Objet : Avis du SDIS 41 concernant la demande de permis modificatif du parc photovoltaïque.

Référence : Permis de construire n° 04113615C0007-M02 en date du 25/01/2019 - reçu par le SDIS le 21/02/2019.

Objet : Demande de permis de construire modificatif n° PC 041 136 15 C0007-M02 : Lieu-dit Les Cent Planches - 41500 MER

Objet : parc photovoltaïque (modificatif) de Mer

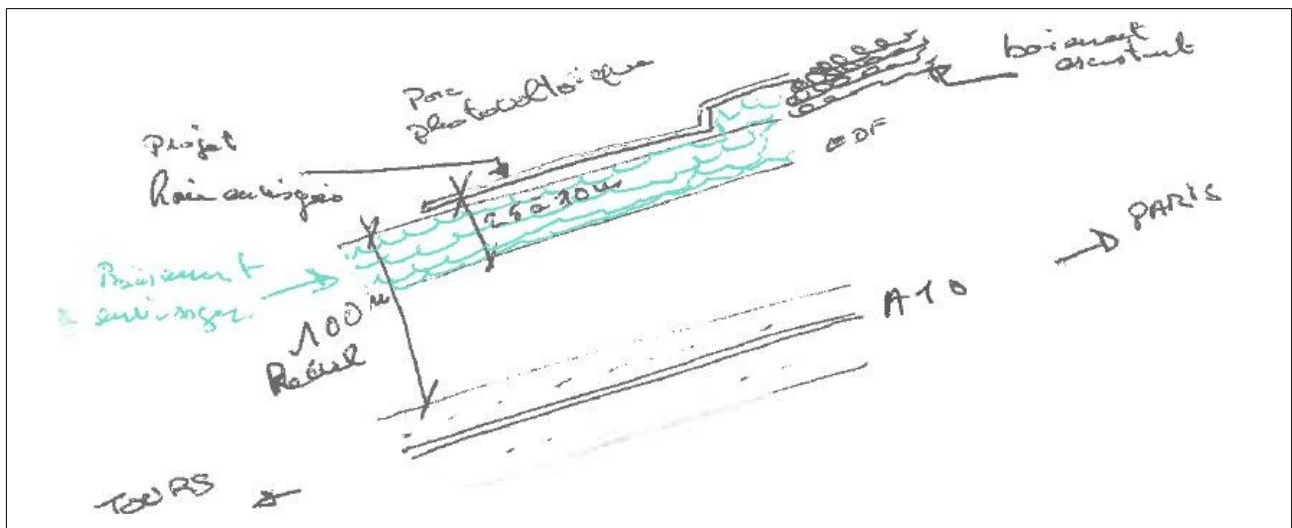
Dans la bande de 100 mètres d'éloignement de l'autoroute exigée par le PLU, il est souhaitable de prolonger la bande boisée existante à l'Est sur environ 40 mètres de large (→), limitant ainsi l'impact visuel des panneaux.

Il est recommandé de remplacer la clôture verte de 2 mètres de hauteur en grillage rigide apparaissant sur les images du projet par par une clôture type d'autoroute (grillage à moutons), de façon à réduire son impact visuel. La clôture mise en place serait constituée de poteaux en bois espacés tous les 5 mètres. Le grillage utilisé serait de type noué galvanisé dont les mailles sont dégressives en tailles : 20 cm x 15 cm en haut à 5 cm x 15 cm en bas. (voir ci-dessous)

Il serait très judicieux, pour ménager les vues au Sud, depuis l'autoroute A10, de prolonger le boisement en lanière existant sur la commune de Seris entre la ligne EDF moyenne tension et la haie arbustive envisagée. La largeur de ce boisement serait environ de 25 à 30 m et ne devrait pas avoir d'incidence d'ombrage sur le parc photovoltaïque.
